VYSVĚTLENÍ ZADÁVACÍ DOKUMENTACE č. 1

„Výměna svítidel veřejného osvětlení v Poličce – 3. etapa“

Zadavatel: Město Polička
se sídlem: Palackého náměstí 160, 572 01 Polička
zástupce: Jaroslav Martinů, starosta
datum: 09.03.2021

Obr. 1

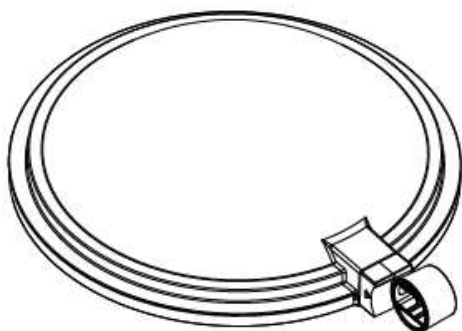
- položka č. 1.13 Uchycení pro parkové svítidlo D60mm penet., redukce na stožár – žádáme o upřesnění, ideálně o nákres
- položka č. 1.14 Nástavec na stožár 1,5m – žádáme o upřesnění průměru stožáru (resp. na jaký průměr a z jakého průměru)
- položka č. 1.15 Nástavec na stožár 1m – žádáme o upřesnění průměru stožáru (resp. na jaký průměr a z jakého průměru)
- položka č. 1.16 Nástavec na stožár 1m, dvojitý výložník 180°; 0,5m – žádáme o upřesnění, zda se jedná o nástavec + výložník
- položka č. 1.17 Lomený výložník na přechodové svítidlo – žádáme o upřesnění, na jaký stožár má tento výložník přijít a o jaké lomení se jedná, ideálně o nákres.

Parkové svítidlo je uvažováno s otočným kloubem (Obr. 1), aby bylo možné svítidlo osadit na stožár je potřeba k otočnému kloubu přidat prodloužení svítidla „D60mm penet“. umožňující plynulé naklonění svítidla (Obr.2 a Obr.3).
